监 理 通 知 单

工程名称: 烟台市皓阳光伏有限公司 3.3MWp 分布式光伏发电项目

编号: CZZH-YTHY-TZD-003

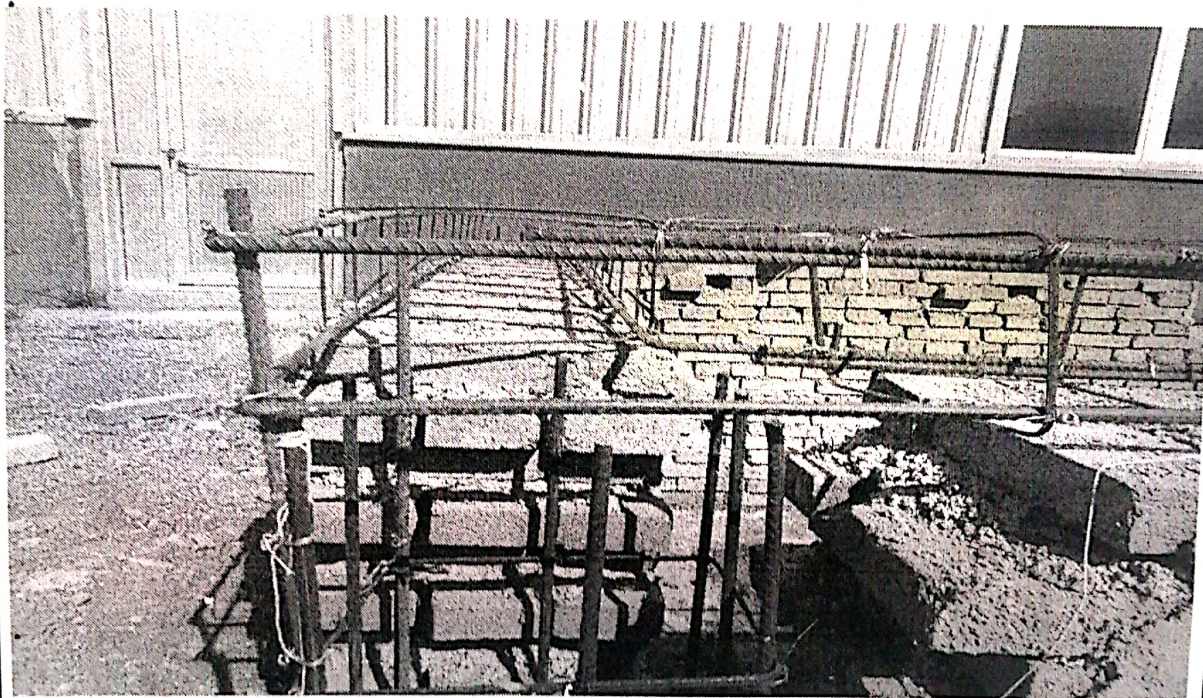
今(2019年4月15日)我监理人员在对项目现场进行巡视时发现,设备基础上部圈梁与墙体四周立柱钢筋笼搭接长度不够(见图)。请施工单位严格按设计要求和施工规范对其进行整改,整改完成后通知监理部与业主单位验收,合格后方可进行下道工序施工。
